特定原子力施設監視・
評価検討会(第4回)
資料4
(第3回資料4を一部改定)

福島第一原子力発電所 3号機燃料取り出し用力バーの 構造強度及び耐震性について

平成25年2月21日
東京電力株式会社

コメント回答①

今回採用を予定しているトルシア型高力ボルト

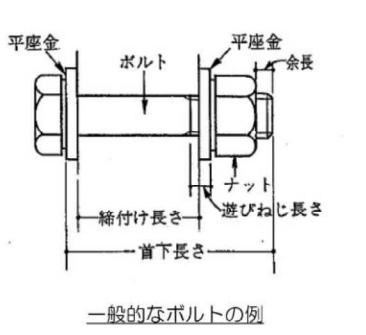
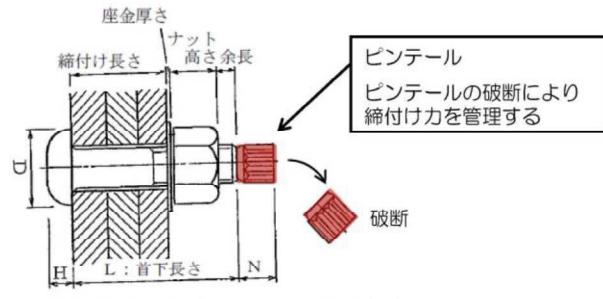
④立ち入りが難しい場所で施工管理（特に接合部）の計画について説明すること。

1. 有人にて現地作業が行えるよう、除染、遮へいにより作業環境を確保する。
2. ボルト接合部については、短時間の現地作業によって安定した品質確保及び品質管理が可能なトルシア型の高力ボルト接合工法を採用する。

3. 施工作品質の管理は、作業完了後に、施工会社（協力会社）が現場環境を考慮し、全数確認（遠隔操作室からのカメラまたはその他のカメラ、あるいは目視）を実施し、東京電力は抜き取りで確認を実施する。

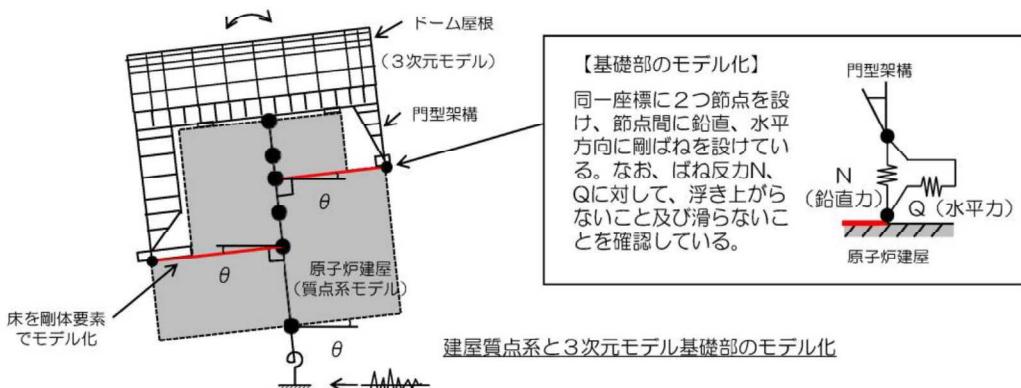
⑤燃料取り出し用力バーの3次元モデルと原子炉建屋の質点系モデルを連成した地震応答解析モデルにおいて、原子炉建屋の剛体的なロッキング運動による燃料取り出し用力バーへの影響（架構基礎部からの鉛直動入力及び柱脚基礎部の相対変位）を反映させていることについて説明すること。

- ・建屋のロッキング運動による影響を模擬するため、距離効果を表現できる剛体要素で建屋質点系モデルと3次元モデルの基礎部を連結する。
- ・さらに、基礎との連結部には鉛直と水平方向に剛ばねを設け、建屋から架構基礎への入力伝達が表現できる境界条件となっている。

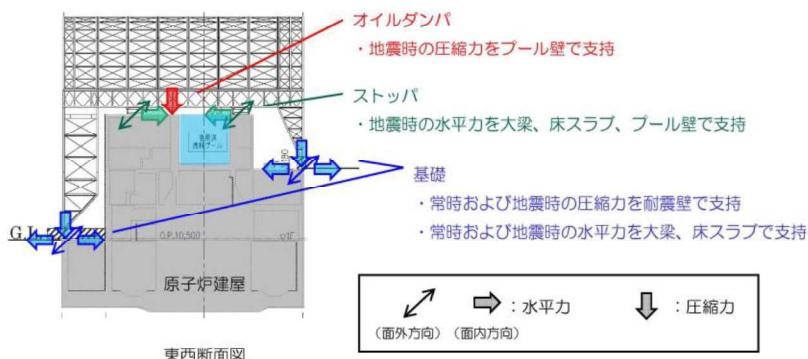
⑥オイルダンパーの機構が分かりにくいので確認したい。資料に示された復元力特性は、横軸が速度で良いかについて確認したい。

オイルダンパーの減衰特性の横軸は速度を示している。

オイルダンパーは、地震時に上下方向の縮み側に変形する場合に減衰力が発生し、伸び側に変形する場合にフリーとなる機構を有している。

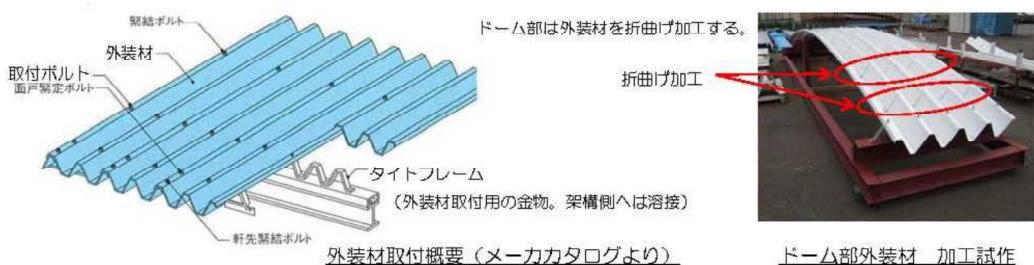
⑩燃料取り出し用力バーの外装材の耐震性は大丈夫か(地震時の層間変形に対して安全な構法か、特に東西面の円形部分)。

- ・外装材は下図に示す通り、ボルトを用いてタイトフレームを介して直接架構に取付ける納まりとなっている。
